シリーズ2代替 SP形 対応形名変換について

シリーズ2は構成部品を揃えて組立てが必要な製品でしたがSP形はセット形名がございます。

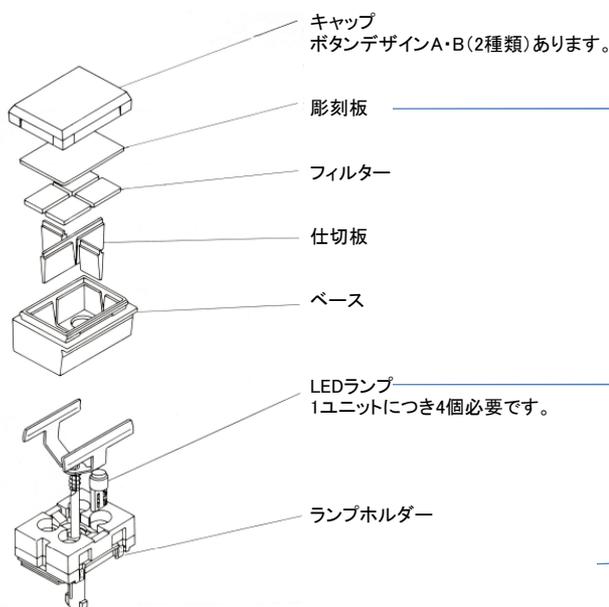
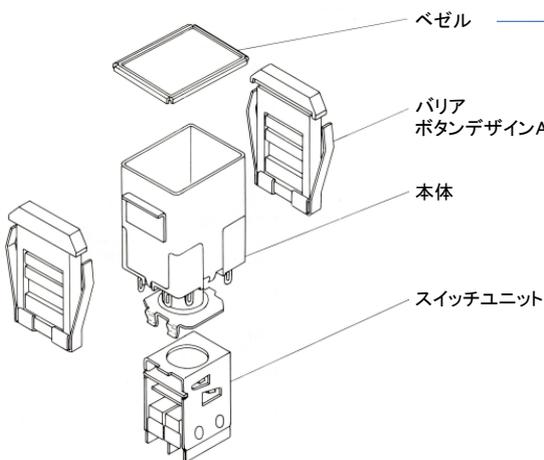
押しボタンユニット	S2T-LCA24A	}	一体形名	SPM-2W090CK4P3D1
カラープレート	S2V-L1W		下記※がセット(一体)となっています。	
LEDランプ	SYS8A	※	照光部	SP-W090CX3DN
本体(ハウジング)	S2C-L1AA		本体部	SPM-2WKP1
スイッチ	S2D-12SGA		ボタンは照光部に含まれています。	
ベゼル	S2B-BEK		フィルター	SP-5004-M
バリア	S2B-S1EK	→	バリア 単体	SP-5042-K

透明ボタン デザインは1種類のみです。

彫刻板なし(不要)です。

LEDランプは
照光部に含まれており
一体になっています。
個別手配は不要です。

ベゼルなし(不要)です。

バリア デザインは1種類のみです。

セット形名(一体)には含まれておりません。
個別手配が必要です。

スイッチユニットは
本体部に含まれており
一体になっています。

シリーズ2の構成部品の組合せによってSP形の一体形名が異なりますので
どのような組合せで使用されているかをご確認いただいてから、SP形への一体形名の変換をして下さい。
